关于名鸿厂房施工阶段工程任务、成本控制反馈（2026-01-27）

名鸿厂房七期进入施工阶段，施工过程中工期、质量、安全及工程变更等须关注以下层面。

## 关于名鸿厂房施工图设计招投标阶段工程任务、成本控制反馈（2025-08-28）

①土建模型、②钢结构模型、③安装管线模型

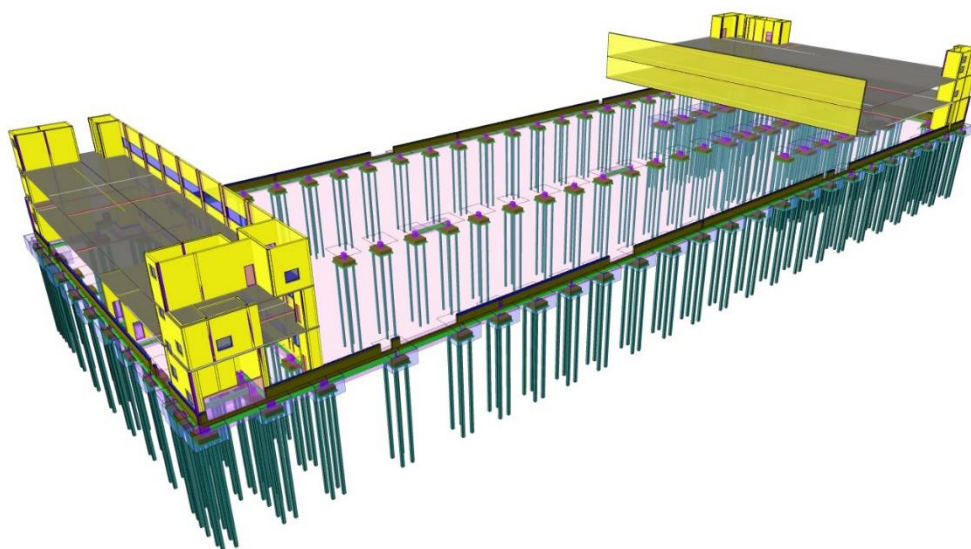
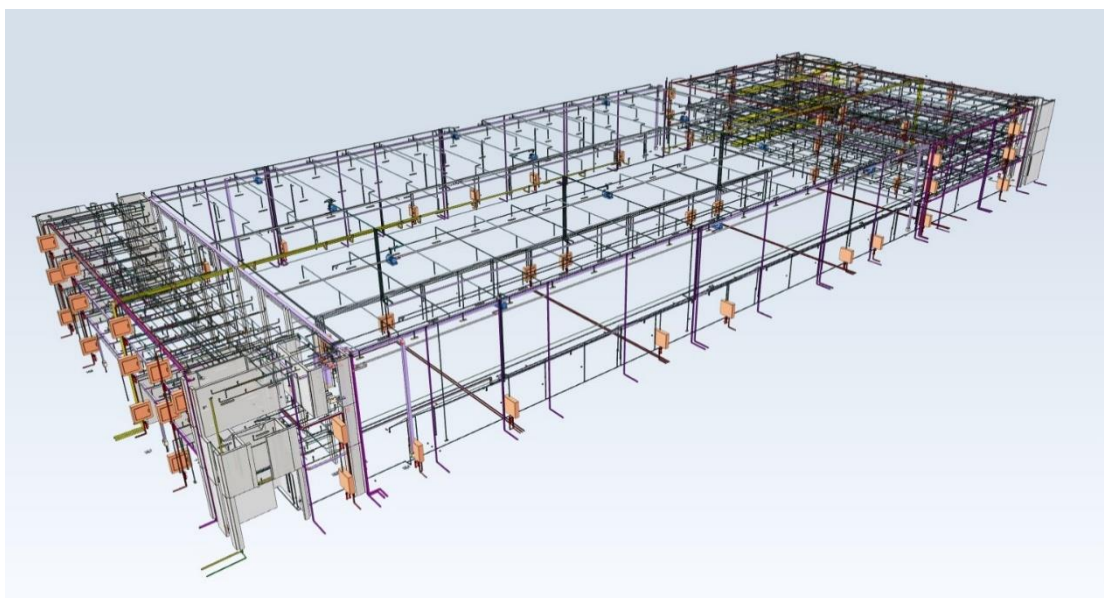
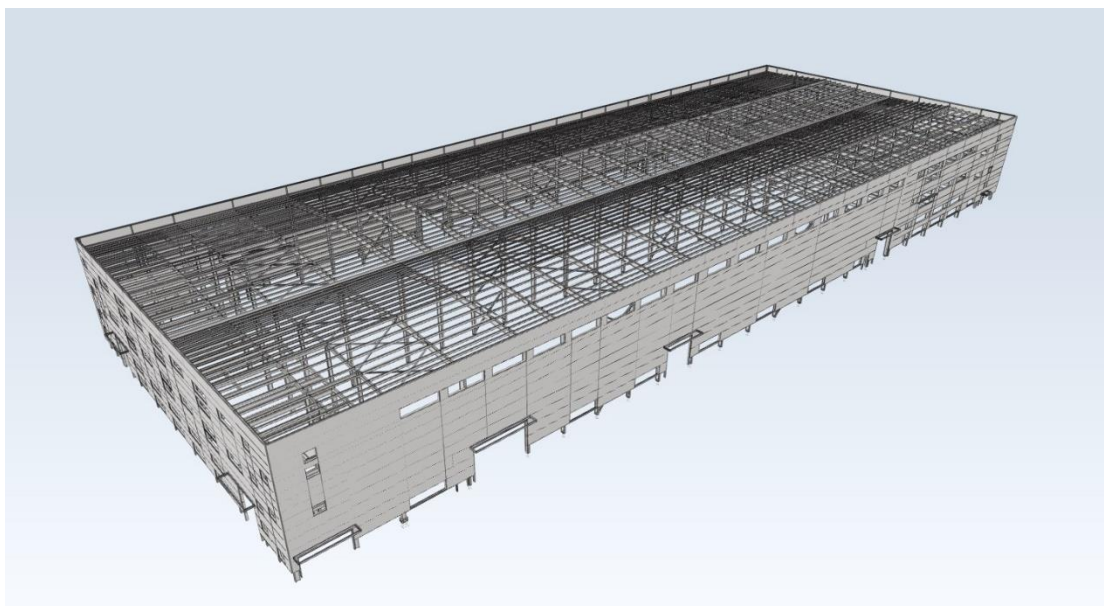
- 1、两边三层辅房安装照明使用灯具，未实际确认，后期装修时管线灯具都会重新调整，造成大量浪费。另三楼配电柜开关容量太小，只考虑基本用电，后期无法满足生产要求，需重新设计增加，增加成本。
  - 2、原厂房未设计外围配套设施，泵房扩建（地下一层），新建消控室（蟠龙山路12号门卫东侧）。工程费用大幅增加，建议新增部分按招投标流程：目标控制成本，咨询公司介入各施工单位按清单报价，按规范要求如其它施工单位中标，纳入总包单位统一管理，防止后期综合单价审计缺失。
  - 3、工程部职能参与工程审计，对接咨询公司，双向监督，向计审部直接汇报。验工计价，进度报量，过程结算按照技术标准、验收规范。
  - 4、改进其工作模式，通过成熟的三维构件模型精确对量，每一个构件每一个计价都有出处。工程部已完成模型，凸显技术优势及工程管理效率：
- 对施工图提出意见反馈，更正错项漏项，各部件的碰撞测试，优化流程做法；
  - 对设计文件三维矢量建模，对每一个设备部件规格型号实时更新，方便项目跟踪及审计对量，围绕工期、质量、安全，重点成本控制。
